ÚZEMNÍ PLÁN MĚSTA BRNA

Textová část Odůvodnění

Kapitola 18 Rozhodnutí o námitkách (včetně odůvodnění)

Svazek Nb8 *(bez osobních údajů)*

Příloha 1: Návrh změn v grafické části Návrhu ÚP

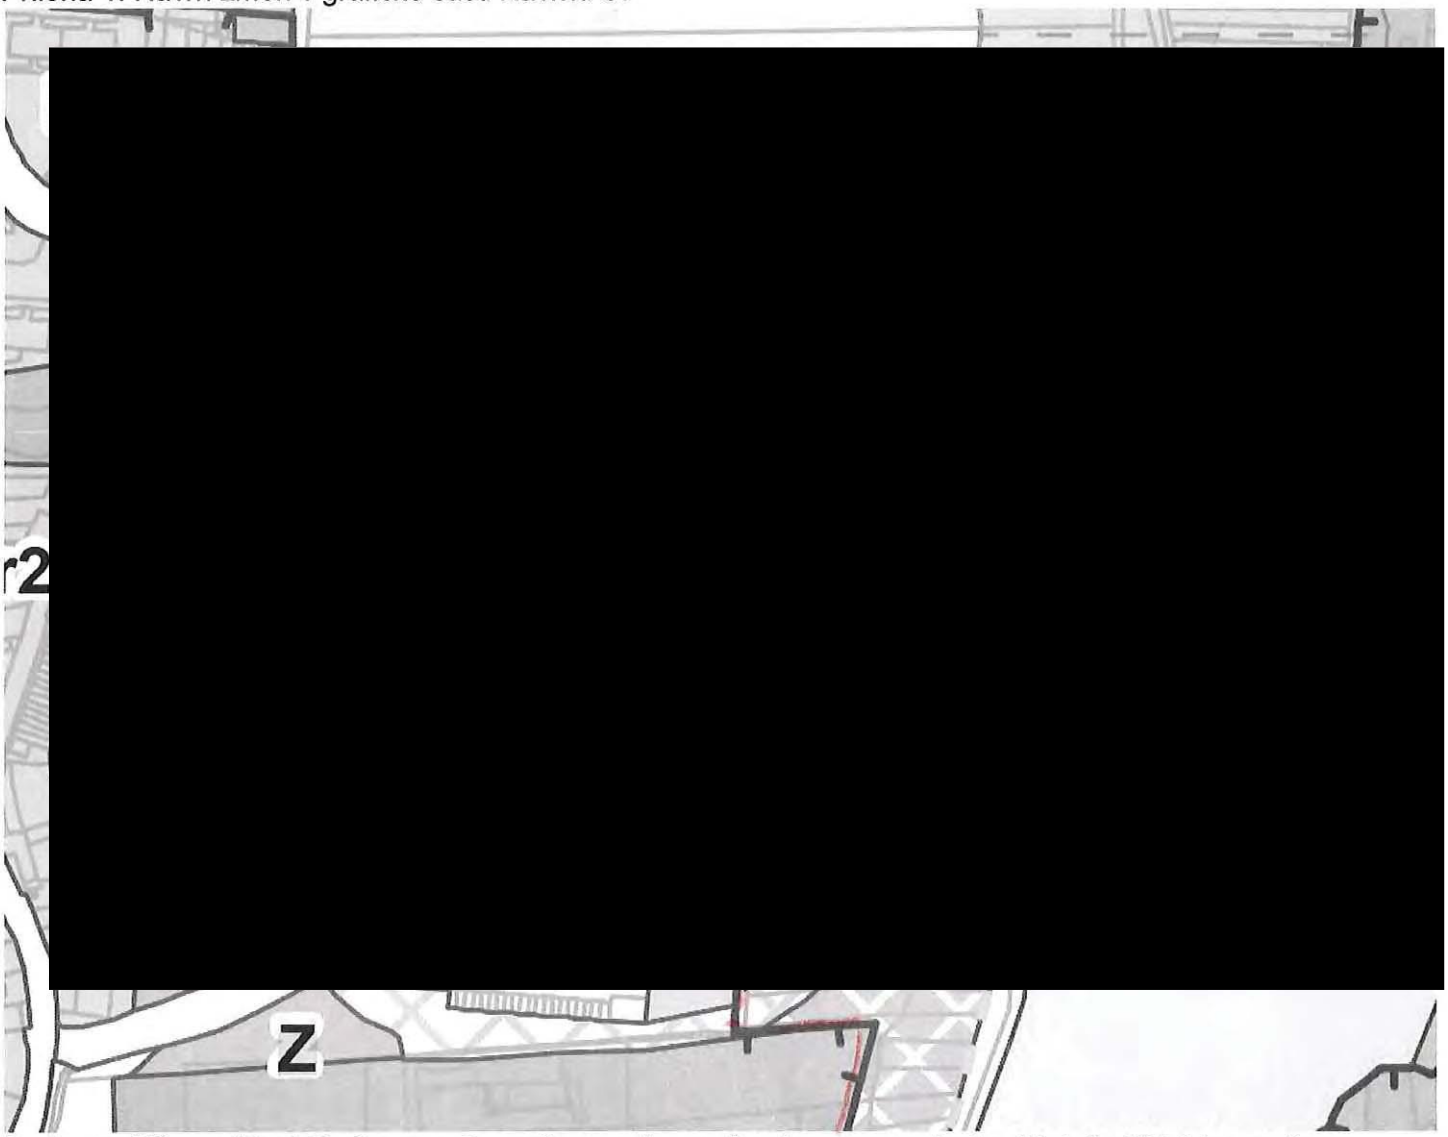
c. Návrhová plocha původně počítala i se zástavbou severně od ulice Řezáčova (soudě podle charakteristiky oblasti). Navrhuji plochu rozšířit severním směrem až po p.č. 5798 v k.ú. Komín (viz Příloha 1). Dotčené pozemky nejsou zemědělsky využívané, nenachází se v ochranných pásmech a představuji vhodnou a atraktivní lokalitu pro další rozvoj bydlení v městě Brně. Zadání územního plánu v bodu 3.1 uvádí jako hlavní cíl nového ÚPmB omezení suburbanizace. To předpokládá nalezení vhodných ploch pro rozvoj bydlení, aniž by došlo ke zhoršení kvality bydlení ve stávající zástavbě. Plocha uvedená v návrhu fakticky žádné nové plochy nedefinuje, protože lokalita je jako návrhová plocha uvedena i ve stávajícím ÚP. Zde navržené rozšíření alespoň částečně přiblíží hodnoty počtu obyvatel a zastavitelné plochy hodnotám ve variantě II konceptu. Takto provedená změna nechává rovněž prostor pro budoucí rozšíření severním směrem bez nepřiměřeného negativního dopadu na obyvatele v oblasti.

Popis: rozšířena oblast Kn-8 severním směrem o červeně orámovanou plochu. V ploše KN-8 je navržena trasa vedení komunikace tak, aby došlo k jejímu napojení na stávající komunikaci na hrázi retenční nádrže a komunikace umožnila urbanisticky vhodné umístění zástavby RD.

Příloha 1: Návrh změn v grafické části Návrhu ÚP

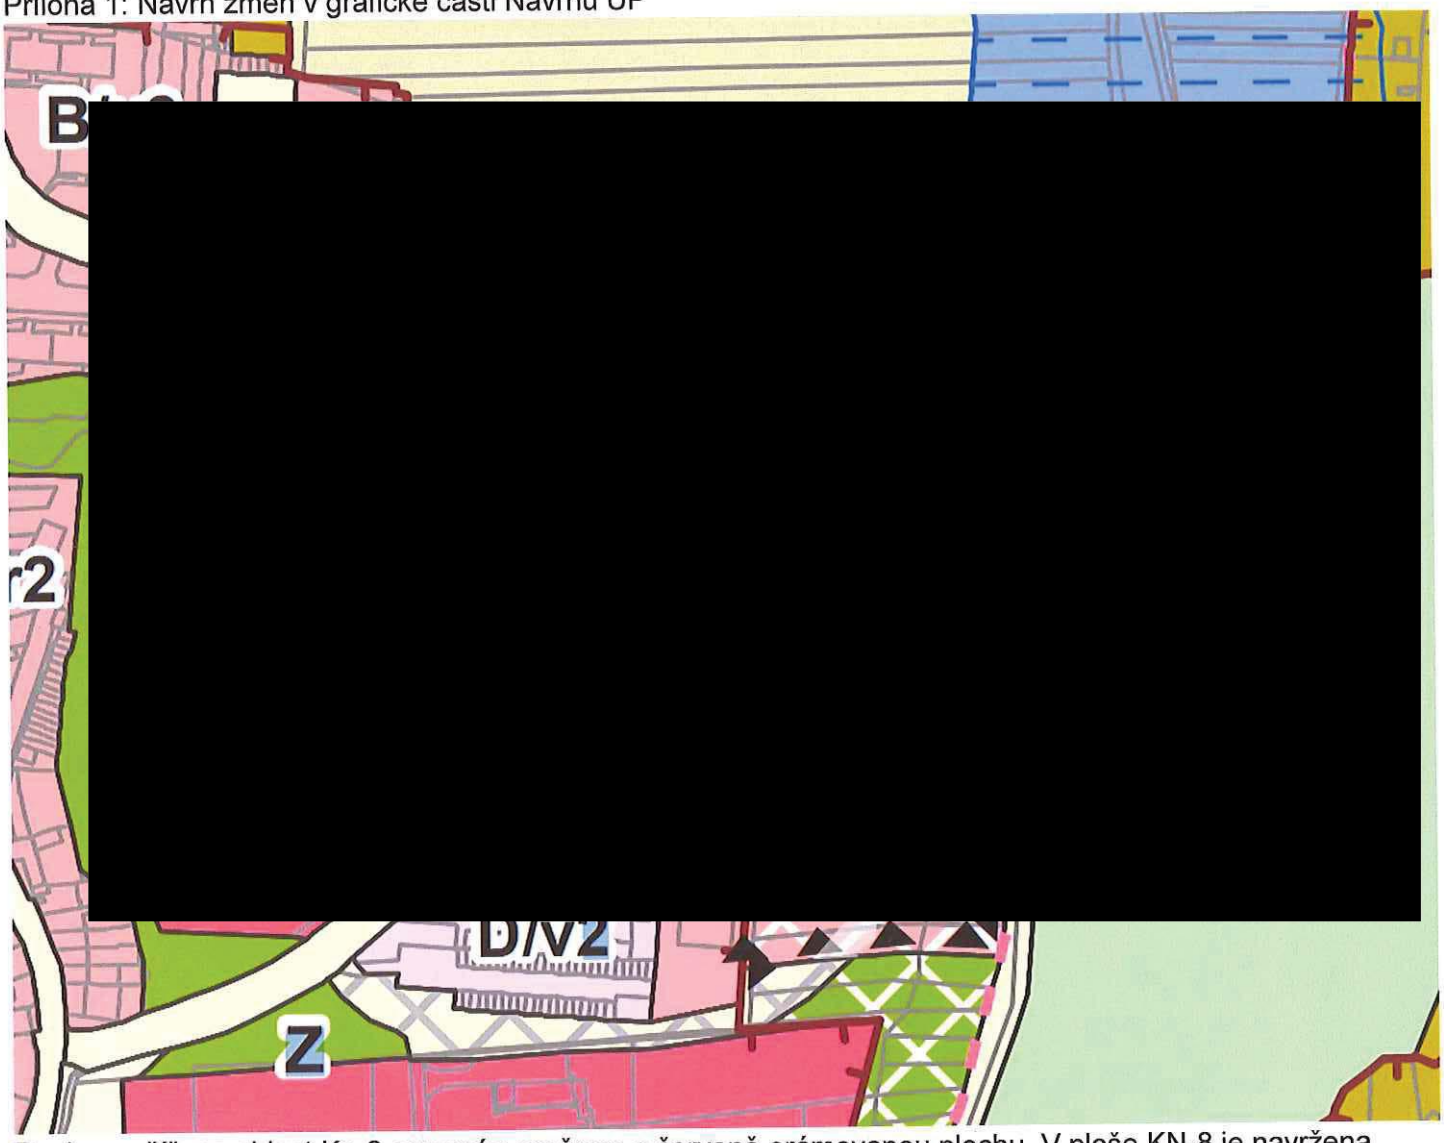
c. Návrhová plocha původně počítala i se zástavbou severně od ulice Řezáčova (soudě podle charakteristiky oblasti). Navrhuji plochu rozšířit severním směrem až po p.č. 5798 v k.ú. Komín (viz Příloha 1). Dotčené pozemky nejsou zemědělsky využívané, nenachází se v ochranných pásmech a představuji vhodnou a atraktivní lokalitu pro další rozvoj bydlení v městě Brně. Zadání územního plánu v bodu 3.1 uvádí jako hlavní cíl nového ÚPmB omezení suburbanizace. To předpokládá nalezení vhodných ploch pro rozvoj bydlení, aniž by došlo ke zhoršení kvality bydlení ve stávající zástavbě. Plocha uvedená v návrhu fakticky žádné nové plochy nedefinuje, protože lokalita je jako návrhová plocha uvedena i ve stávajícím ÚP. Zde navržené rozšíření alespoň částečně přiblíží hodnoty počtu obyvatel a zastavitelné plochy hodnotám ve variantě II konceptu. Takto provedená změna nechává rovněž prostor pro budoucí rozšíření severním směrem bez nepřiměřeného negativního dopadu na obyvatele v oblasti.

Popis: rozšířena oblast Kn-8 severním směrem o červeně orámovanou plochu. V ploše KN-8 je navržena trasa vedení komunikace tak, aby došlo k jejímu napojení na stávající komunikaci na hrázi retenční nádrže a komunikace umožnila urbanisticky vhodné umístění zástavby RD.

Námitka číslo 5 (zákres)

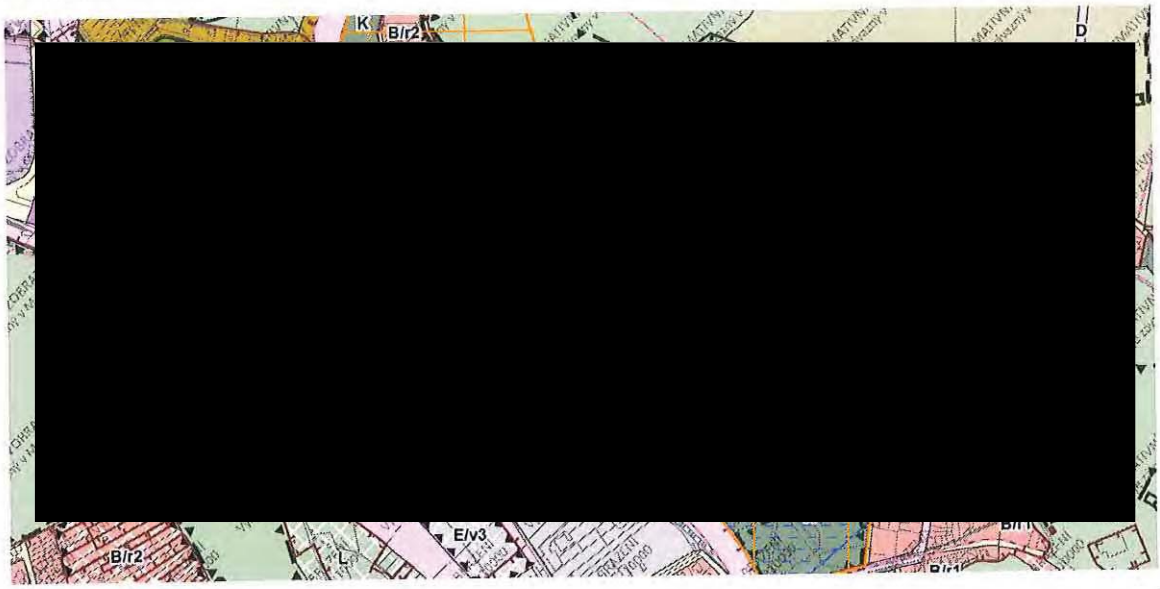
5) Biokoridor je navrhován v části na pozemku, který je oplocen
